H-21042
 令和3年10月14日
 原子燃料工業株式会社
 熊取事業所

熊取事業所第5次設工認（2回目補正） コメント対応整理表（R3/10/14）

第5次設工認（第2回補正）に係る事実確認事項（個別事項）

図 2.1.23 実験 2-5 における爆風圧時間変化
(水素-空気、500mm 直方体)

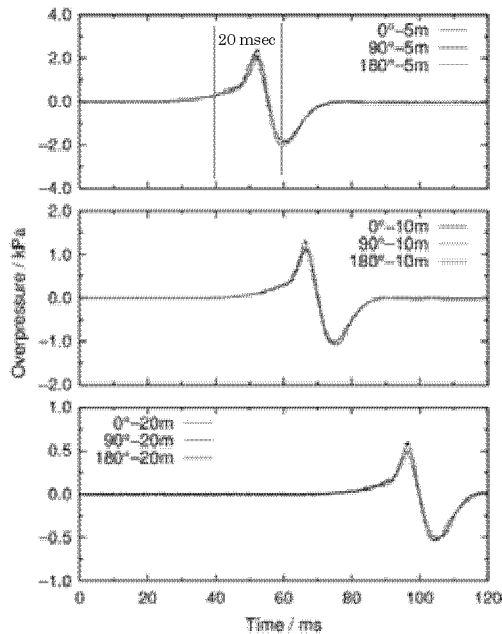
0930-45	○(p3443) 焼結ボートの爆発時移動距離の算出にあたっての爆発継続時間、摩擦係数等の出典資料の該当箇所、設定条件等を示すこと。	補足資料にて説明する。 補正申請にて設定条件等の記載を追記する。	補足資料 0930-45
0930-46	○(p3444) 3-1-3 爆風圧により扉が飛来物とならない評価において、ローラチェーンの引張強さが評価されているが、ローラチェーンと傾斜枠との接続部の強度は評価されているのか、接続方法を含め説明のこと。	ローラチェーンを吊下げている枠とローラチェーンとの接続は、枠の部分に取り付けたスプロケットを介して吊り上げる構造である。 ローラチェーンの破断は「機械要素の強度(株式会社養賢堂)」によればピンの破断もしくはピンのカシメ部のはずれによるものとされており、このピン(外径 )は、枠やスプロケット等、他の部材よりも明らかに小さく弱い部品であることからローラチェーンを代表的な評価部位として選定している。	—
0930-47	○[付属書類8-2 添付説明書2-2] 2.爆発時の小型雰囲気可変炉の強度評価 爆発時の圧力逃がし機構の評価(p3464)では、炉内の最高使用温度()に対し、水素の温度が爆発時の断熱膨張により密閉空間で2045℃に上昇すると評価しているが、炉心管の評価(p3461)では考慮されていない理由について説明のこと。	爆発発生時間は非常に短時間であり、爆発ガスは炉内より速やかにその圧力を放散させることから、内圧の上昇時間の間に、爆発ガスの温度がそのまま炉の材料に影響を及ぼす温度上昇を引き起こすことはない。	—

焼結ボートの移動距離の評価の説明

(1) 焼結ボートの爆風圧による移動距離の評価内容

$$L = \frac{0.5 \times V^2}{\mu \times 9.8} \dots (式)$$

- L : 爆風圧による焼結ボートの移動量 []
- V : 爆風圧による焼結ボート移動の初速度 []
- μ : 焼結ボートと積載面との摩擦係数 (鉄-モリブデン) [0.4]
- a : 爆風圧による焼結ボート移動の加速度 [F/m =]
- t : 爆風圧の継続時間 []
- m : 焼結ボートの自重 []
- F : 焼結ボートが爆風圧で受ける力 [A×P =]
- A : 焼結ボートの受圧面積 (安全側にトレイの外寸を含む最大寸法) []
- P : 爆風圧 []

①爆発継続時間

爆発継続時間は文献 [1] より読み取り、20 msec を採用した。
